PARECER 021/2025 – CEIV
COMISSÃO PERMANENTE DE ANÁLISE DE ESTUDO DE IMPACTO DE VIZINHANÇA (CEIV)

Processo Administrativo nº: e-19.369/2024

Projeto: Ed. Renovatio Residencial

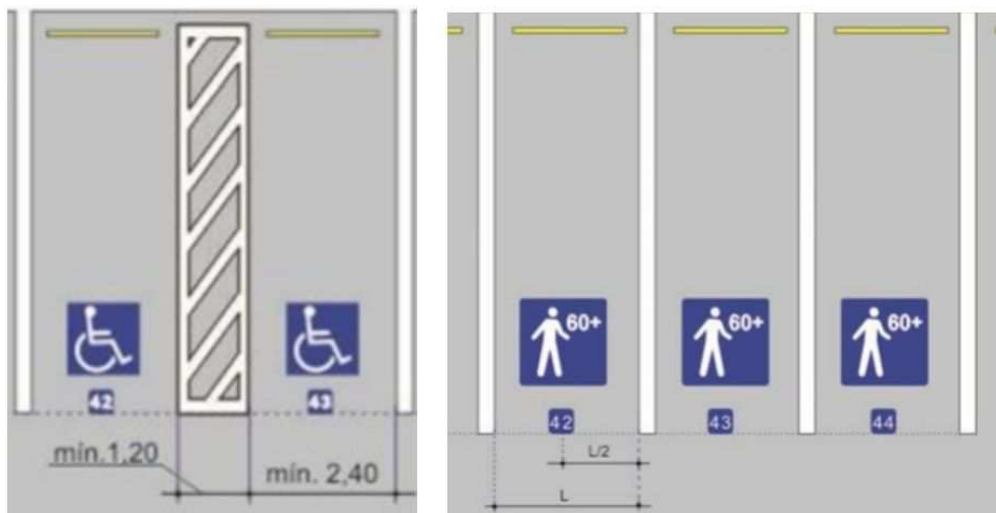
31.3. Acrescentar, nas pranchas das vagas de estacionamento, o trajeto de rota acessível das pessoas PNE, desde a vaga de PNE até um local seguro, de acordo com as diretrizes de rota acessível expostas na NBR 9050;

2ª consideração CEIV: Rever o trajeto. O elevador deve permitir o acesso entre o EPP e o pavimento térreo, possibilitando o deslocamento do usuário até o passeio público. O acesso ao pavimento Mezanino não satisfaz a legislação (vide o art. 81, I, da Lei n.º 2.794/2008, com redação dada pela Lei Complementar n.º 23/2018). Equacionar;

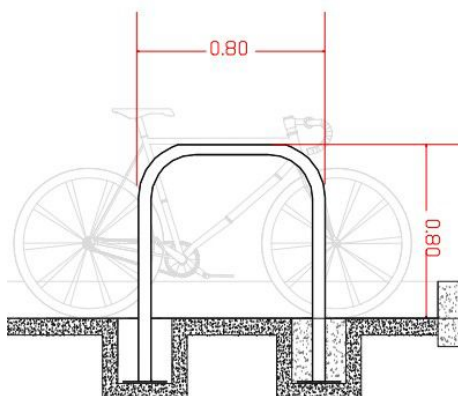
31.11. Necessário apresentar, onde e como serão realizadas as operações de carga/descarga para atendimento dos usuários das salas comerciais e dos condôminos. OBS: nas pranchas das vagas de estacionamentos não foram sinalizadas onde serão as vagas de carga/descarga;

2ª consideração CEIV: Atendido parcialmente, sendo necessário demonstrar as vagas de carga/descarga a serem utilizadas pelos condôminos, citadas que serão no pavimento G2. OBS: Necessário informar que tipo de veículo poderão ser utilizados para a operação de carga/descarga condominial, se atentando e informando a altura máxima dos portões de acessos, para atendimento a essa demanda;

3ª consideração CEIV: Atendido parcialmente, devendo realocar as vagas de carga/descarga condominiais para uma área mais próxima dos elevadores;

4ª consideração CEIV: Reitera-se o pedido, visto que as pranchas anexadas no Anexo C, referente ao 3º complemento, não demonstram o solicitado e respondido no ofício resposta;
